# H-IIAロケット18号機の打上げに係る 飛行安全計画、地上安全計画の概要

平成22年4月

独立行政法人  
宇宙航空研究開発機構

### 3.1 打上げ執行体制の比較

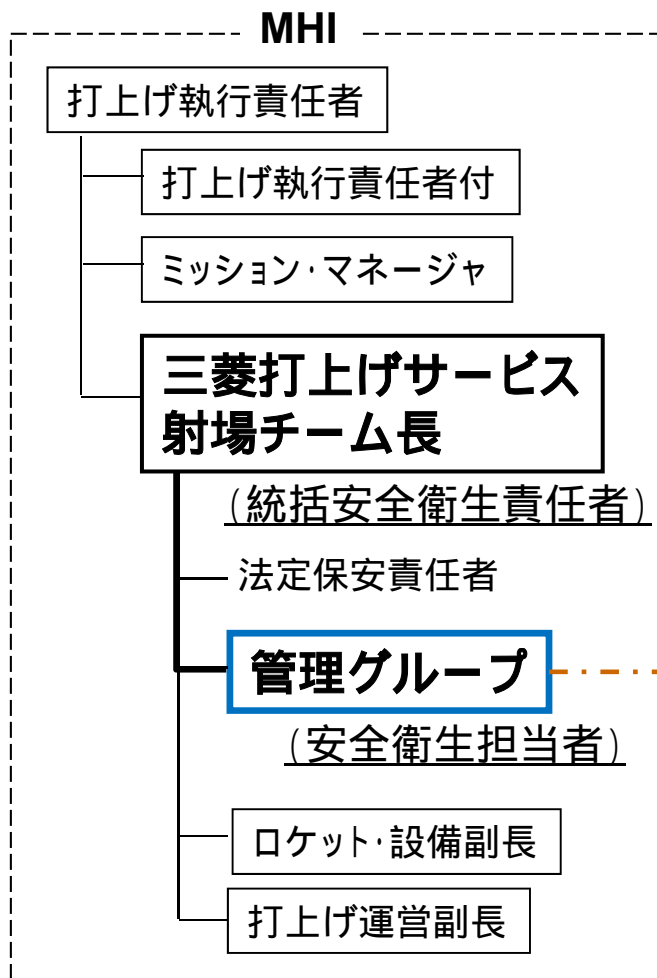
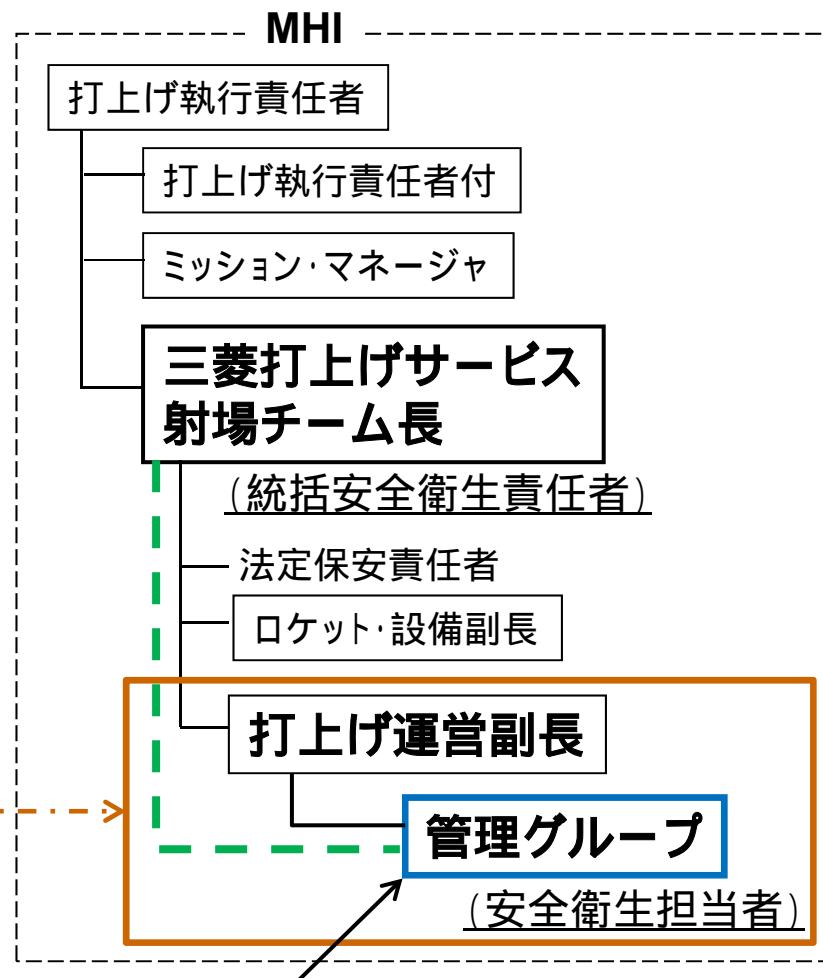
業務の迅速化 / 効率化を目的として、管理グループは打上げ運営副長の下に組織。ただし、安全に係る業務は直接三菱打上げサービス射場チーム長のもとに業務を行うため、安全上の職務及び指揮命令系統に変更はない。
